### গণপ্রজাতন্ত্রী বাংলাদেশ সরকার

#### শ্রম ও কর্মসংস্থান মন্ত্রণাল্য কলকারখানা ও প্রতিষ্ঠান পরিদর্শন অধিদপ্তর

#### ক্যাপ পর্ববেষ্ফণের তথ্য

কারখানার নাম	আহ্মান অ্যাপারেলস লিমিটেড
ঠিকানা	M.S. Tower-2, Siddirgonj bus stand, Narayanganj
কারখানার কোড	NRY011
কালার কোড

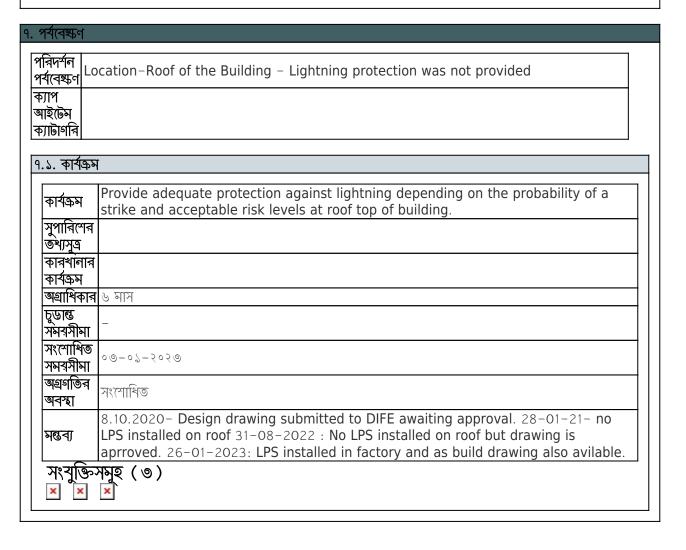
পরিদর্শন Location–MDB–1 for finishing section at 1st Floor – Rubber mats was not provided in পৰ্যবেষ্ণণ front of the mentioned Distibution board. ক্যাপ আইটেম ক্যাটাগরি ২.১. কাৰ্যক্ৰম কাৰ্যক্ৰম Provide rubber mats of adequate size in front of distribution panel. সুপারিশের <u>ভূগ্যসূত্র</u> কারখানার কাৰ্যক্ৰম **অগ্রাধিকার** ৬ সপ্তাহ চুডান্ড *ने*भेश्रेत्रीमा সংশোধিত 28-0P-5055 সমশ্বসীমা অগ্রগতির সংশোধিত অবস্থা 8.10.2020- Rubber matt provided. 28-01-21- Rubber mats provided 31-08-2022 মন্তব্য : Rubber mats provided সংখুক্তিসমূহ (১)

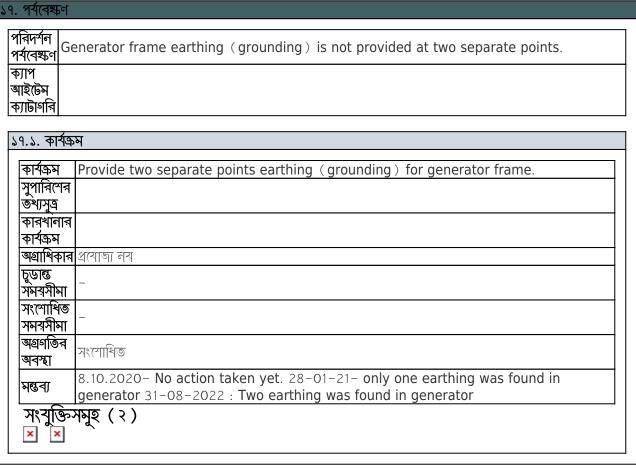
পরিদর্শন পর্শবেষ্ <u>ষ</u> ণ	Phase separators are not provided between terminals on circuit breakers.
ক্যাপ আইটেম	
ক্যাটাগরি

কাৰ্যক্ৰম	Install phase separators between terminal connections at circuit breakers.
সুপারিশের	
ত্থ্যসূত্র	
কার্খানার	
কাৰ্যক্ৰম	
অগ্রাধিকার	প্রবোগ্য ন্য
চুডান্ত	
সময়সীমা	
সংশোধিত	
সময়সীমা	
<u>অগ্রগতির</u>	সংশোধিত
অবস্থা	71/( 111 19
	8.10.2020- Provide phase separator. Phase separator missing in 4th floor MCCB.
<u> মন্তব্য</u>	28-01-21- Phase separators were found between terminals 31-08-2022 : Phase
	separators were found between terminals
